**Oggetto: Partecipazione alla consultazione pubblica per l'avvio della procedura per la localizzazione, costruzione ed esercizio del Deposito Nazionale dei rifiuti Radioattivi e Parco Tecnologico, ex L.lgs. n. 31/2010 – Contributo di Asso Ingegneri e Architetti delle regioni Basilicata e Puglia**

# Considerazioni preliminari sull'Avvio della procedura per la localizzazione, costruzione ed esercizio del Deposito Nazionale dei rifiuti radioattivi e Parco Tecnologico ex D.lgs. n. 31/2010

*Planimetria del Deposito Nazionale dei rifiuti radioattivi e del Parco Tecnologico.*

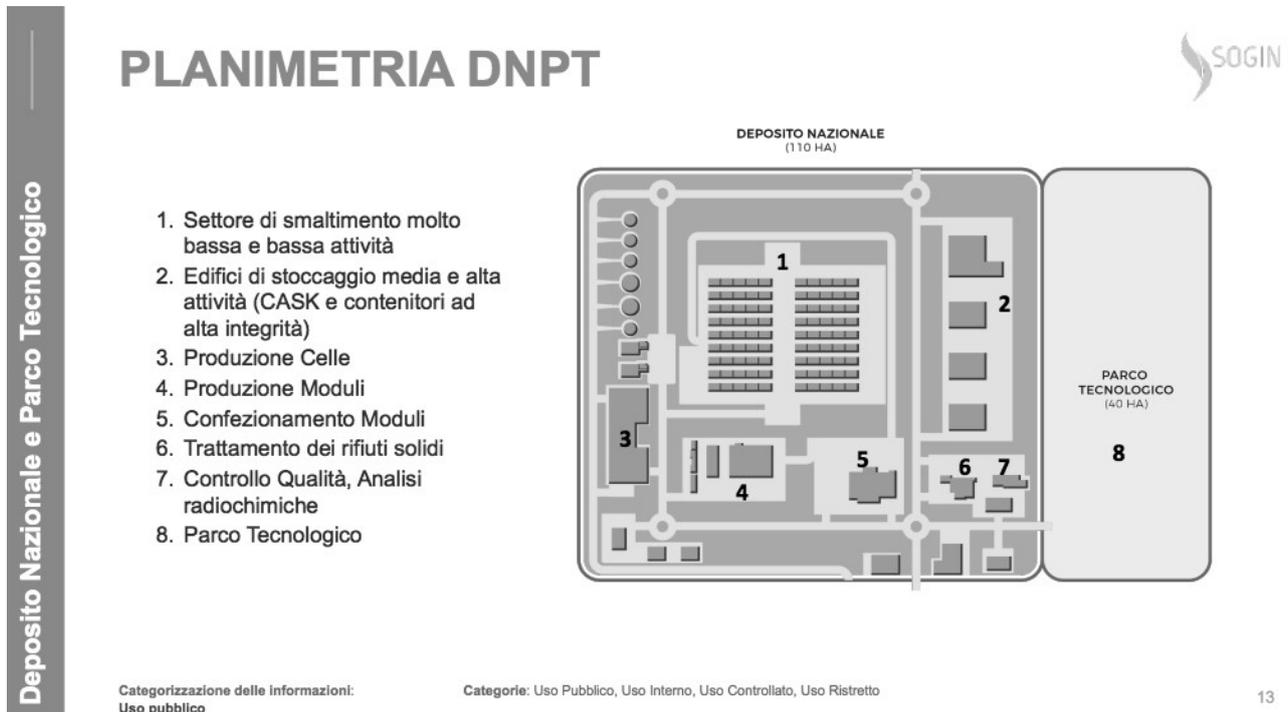
Si ritiene questo punto di fondamentale importanza in quanto lo stoccaggio dei rifiuti a media e alta attività sarà temporaneo e superficiale (complesso 2 della planimetria CSA, Complesso Stoccaggio Alta attività costituito da 4 edifici fisicamente separati) in attesa del deposito geologico nazionale od europeo (in considerazione della relativamente bassa volumetria dei rifiuti di tale categoria). Una preoccupazione risiede nell'”**attesa**” al momento stimata in **massimo** 50 anni. La letteratura scientifica anche se non unanime sul tema è prevalentemente orientata alla destinazione di tali rifiuti in siti geologici profondi. E' pur vero che la Sogin asserisce che il rifiuto da destinare al CSA sarà condizionato e non saranno fortunatamente previsti trattamenti ma le fasi di ricezione, scarico, trasferimento e soprattutto gestione e conservazione sono per tali rifiuti sono estremamente delicate.

Per la parte che riguarda il deposito temporaneo ad alta attività è necessario che sia possibile l'ispezionabilità diretta e indiretta dei manufatti, che questi siano protetti da agenti meteorici, d eventi esterni come trombe d'aria e sisma, che vi sia un sistema di drenaggio sul pavimento con possibilità di raccolta e campionamento dei fluidi drenati, che vi sia un sistema di rivelazione e prevenzione incendio commisurato e adeguato al carico di fuoco esistente e che sia non accessibile ai non addetti anche con presidio permanente militare.
